GEMEINDEVERWALTUNG BUDENHEIM

Drucksachen-Nr. : 03111-2025

Betr.: Bauvoranfrage zum Neubau zweier Mehrfamilienhäuser (4 WE), Baugebiet Wäldchenloch, Ecke Planstraße B / Planstraße F (Flur 6, Nr. 612 und 613)

SCHNITT A-A NEUPLANUNG

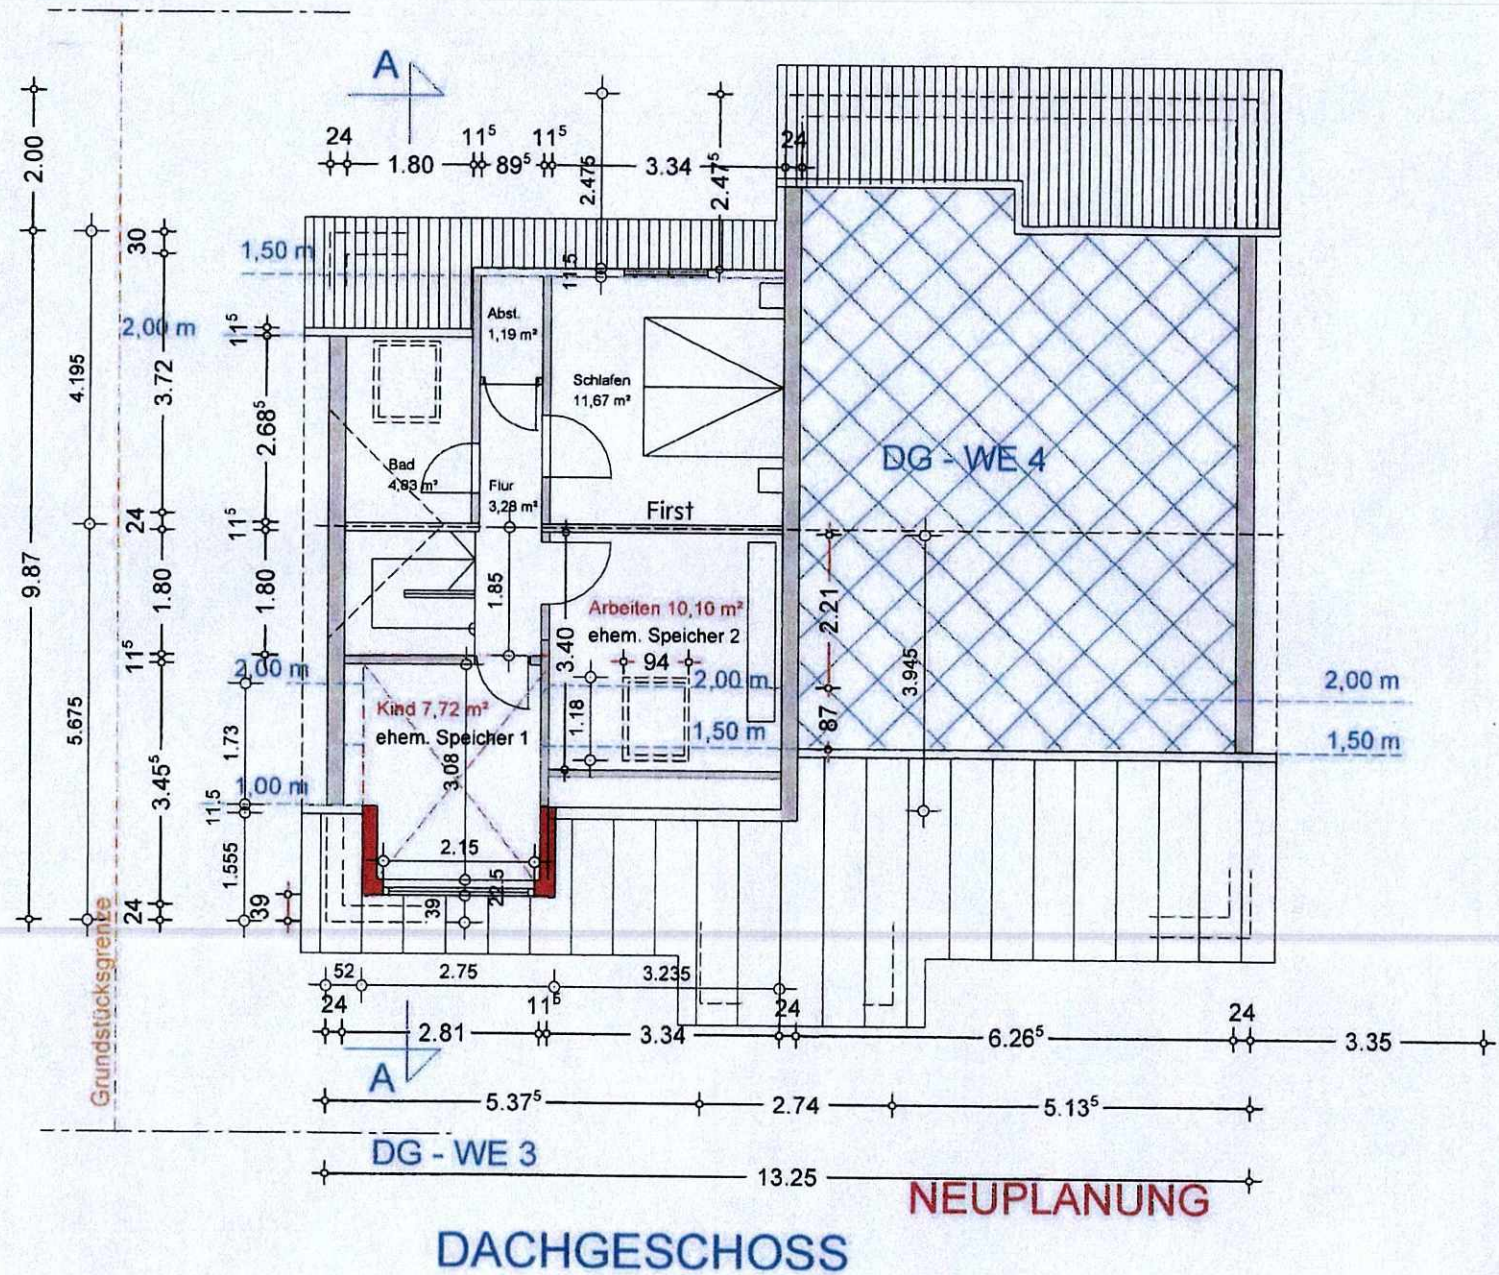
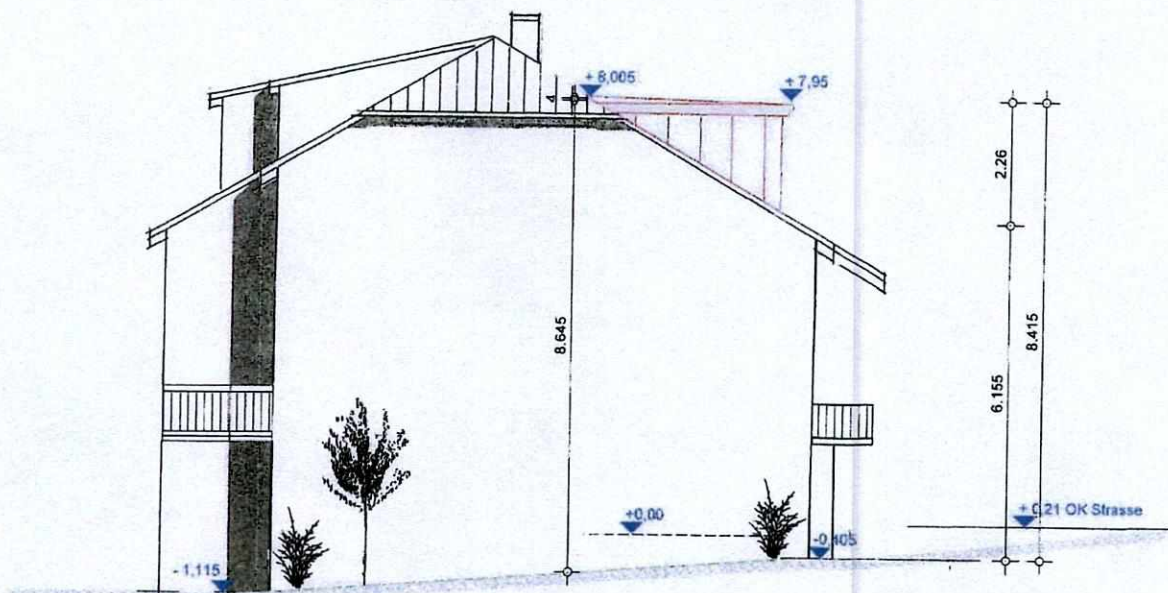
Wegen dieser Erweiterung der Aufenthaltsräume soll die geplante Geschossflächenzahl (GFZ) bei 0,82 liegen. Damit übertrifft sie den maximal festgesetzten Wert von 0,8 um 0,02. Dabei ist zu beachten, dass der Bebauungsplan 1989 in Kraft getreten ist, demensprechend gilt die BauNVO in der Fassung von 1977. Das Grundstück befindet sich nicht im Geltungsbereich der Bebauungsplan-Änderung vom 2004, bei der die BauNVO in der Fassung von 1992 gilt. Nach der BauNVO 1977 sind die Flächen von Aufenthaltsräumen in Keller- und Dachgeschossen in die Geschossflächenzahl (GFZ) mitzurechnen. In den späteren Fassungen der BauNVO ist es nicht mehr der Fall. Wäre die GFZ nach der BauNVO 1992 berechnet, würde sie 0,61 betragen.

Ein Antrag auf Befreiung liegt vor. U. E. kann eine Befreiung befürwortet werden, weil die Grundzüge der Planung nicht berührt sind und weil sie städtebaulich vertretbar ist. Es soll beachtet werden, dass die Überschreitung sehr gering ist: es geht um 2% der Grundstücksfläche bzw. um ca. 7,5 m². Laut den Erläuterungen zum Bebauungsplan wurde das Maß der baulichen

Nutzung „auf das maximal zulässige Maß bei höchstens zwei Vollgeschossen, GRZ 0,4, GFZ 0,8 festgesetzt“. Dadurch sollte „die Anzahl der Wohneinheiten auf den dem Gebiet angepasstes Maß“ beschränkt werden. Es steht nicht, dass die Wohnfläche begrenzt werden sollte; im Gegenteil wurde sie auf das damals maximal zulässige Maß gebracht. In der aktuellen Fassung der BauNVO liegt der Orientierungswert für die GFZ in allgemeinen Wohngebieten bei 1,2. Nach der Erläuterung ist davon auszugehen, dass dieser Wert gewählt worden wäre, hätte es zu dieser Zeit die Möglichkeit gegeben. Mit der geplanten Gaube entspricht das Gebäude weiterhin allen anderen Festsetzungen des Bebauungsplans und fügt sich gut in die Nachbarschaft ein.

Insgesamt kann das beantragte Vorhaben sowie die beantragte Befreiung bauplanungsrechtlich befürwortet werden.

Plan: Maß der baulichen Nutzung

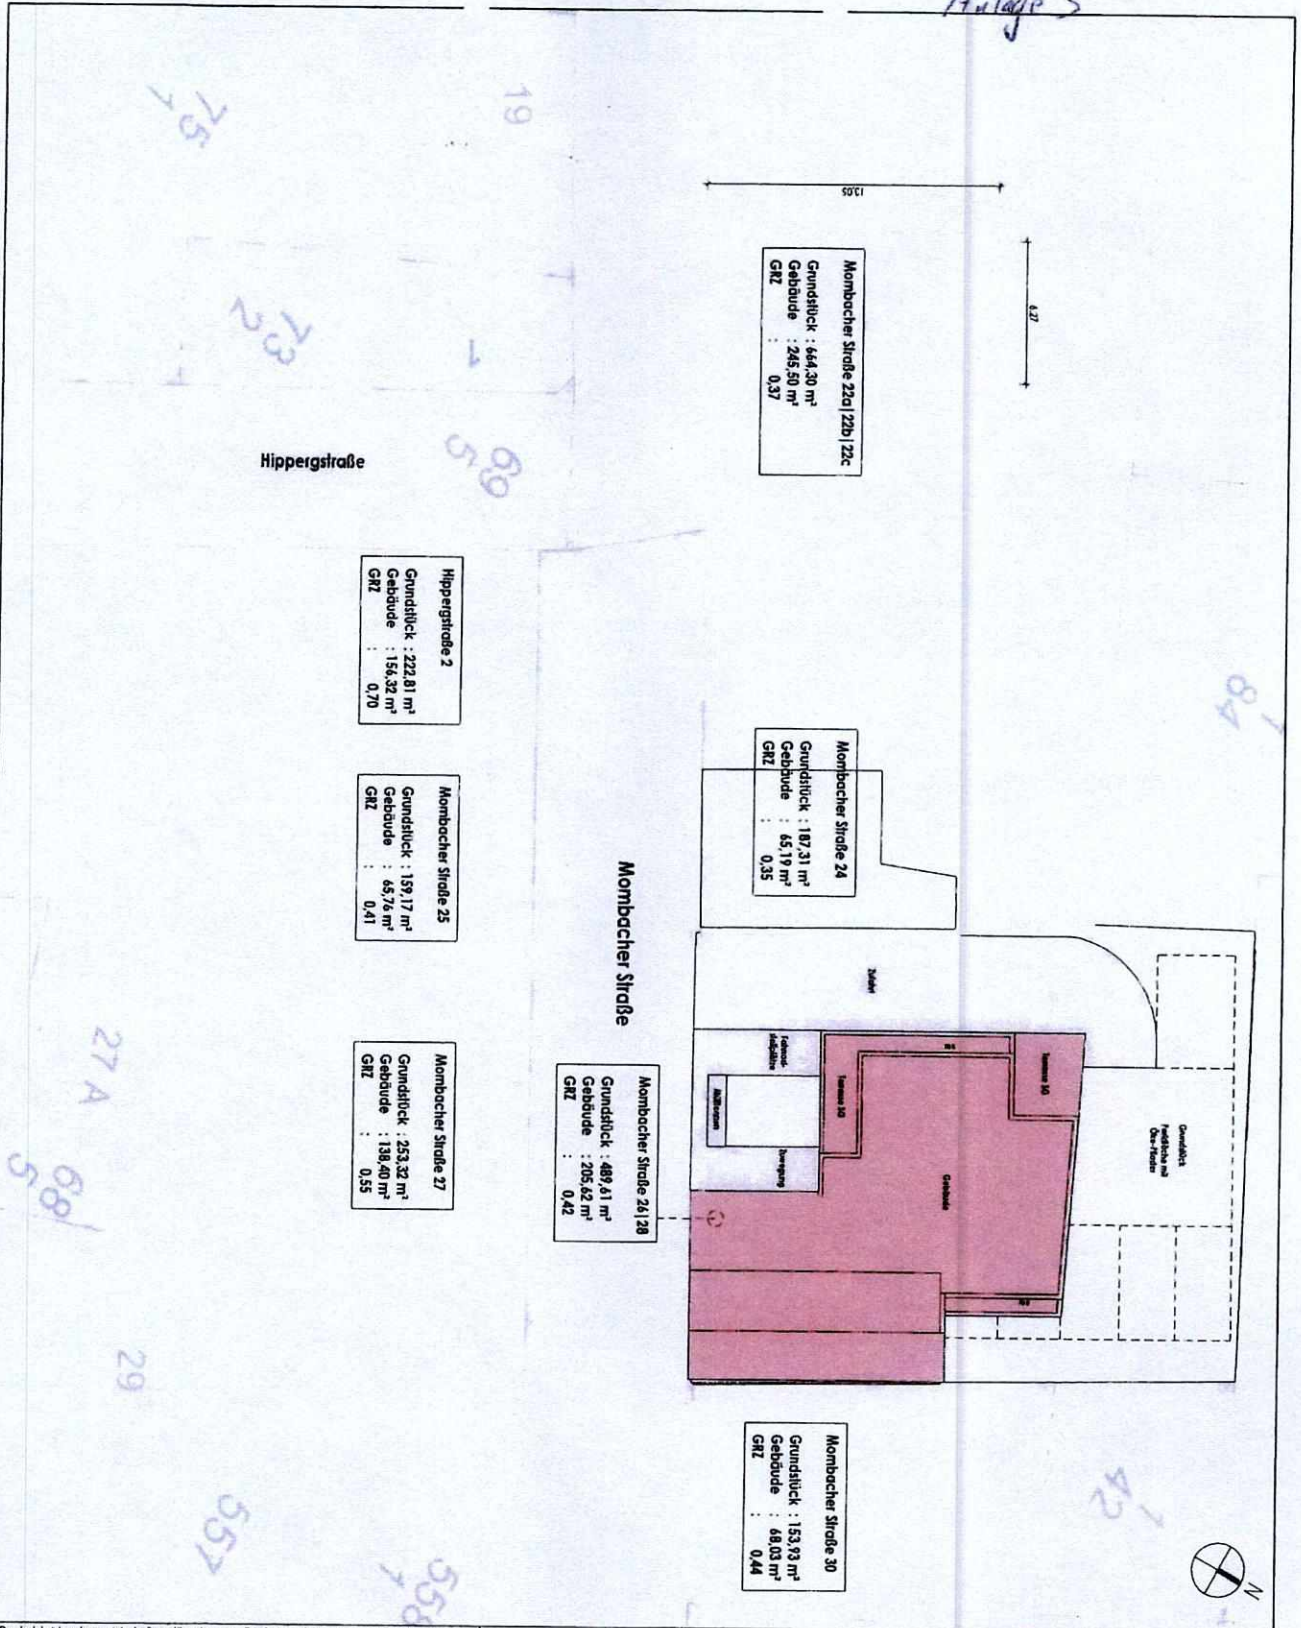
Das geplante Gebäude soll zu einem Teil mit einem Flachdach und zum anderen Teil mit einem Satteldach versehen. Die im Antrag angegebenen Gebäudemaße stimmen nur teilweise. Als Bezugspunkt für die Gebäudehöhe wird die Höhe der bergauf liegenden Straße benutzt. Die talseitige Höhe über die Parkplätze sollte aber auch geprüft werden. In der Berechnung des Verhältnisses versiegelte / unversiegelte Fläche (GRZ II) wurden die Außenstellplätze nicht mitgerechnet. Nach genauer Analyse der Grundrisse, Ansichten und Schnitte können wir von folgenden Gebäudemaßen ausgehen:

In der näheren Umgebung befindet sich kein Gebäude, das ähnliche Maße aufweist wie das geplante Mehrfamilienhaus. Nirgendwo sind Grundflächen über 150 m² zu finden. Im Einfügnachweis wird angegeben, dass die Häuser „Mombacher Straße 22, 22A und 22B“, die auf dem gleichen Grundstück stehen, zusammen eine Grundfläche von 245,5 m aufweisen. Es handelt sich allerdings um drei eindeutig getrennten Häuser mit jeweils 82 m² Grundfläche.

Zur Straße hin sind zwar ähnliche Trauf- und Firsthöhe zu finden. Zur Talseite weist allerdings kein Haus ähnliche Gebäudehöhen auf wie das geplante Gebäude, weil die anderen Häuser zum Tal gestaffelt sind, und weil die hinteren Gärten i.d.R. nicht so tief liegen wie die geplante Parkfläche.

Nach dem Maß der baulichen Nutzung fügt sich das geplante Mehrfamilienhaus insgesamt nicht in die Eigenart der näheren Umgebung ein.

Die geplante Bebauungstiefe liegt zwischen 16,42 und 17,21 m. In der gleichen Häuserreihe ist keine ähnliche Bebauungstiefe zu finden. Im Einfügnachweis wird für das Haus „Mombacher Str. 40“ eine Bebauungstiefe von 17,7 m angegeben. Nach der Baugenehmigung vom 2021 soll allerdings das Gebäude lediglich 15,2 m tief sein; nur mit den Balkonen wird eine Bebauungstiefe von 17,2 m erreicht. Wir sind der Ansicht, dass das geplante Gebäude die faktische hintere Baugrenze überschreitet; nach der Grundstücksfläche, die überbaut werden soll, fügt es sich nicht in die Eigenart der näheren Umgebung ein.

Insgesamt kann das geplante Vorhaben planungsrechtlich nicht befürwortet werden.
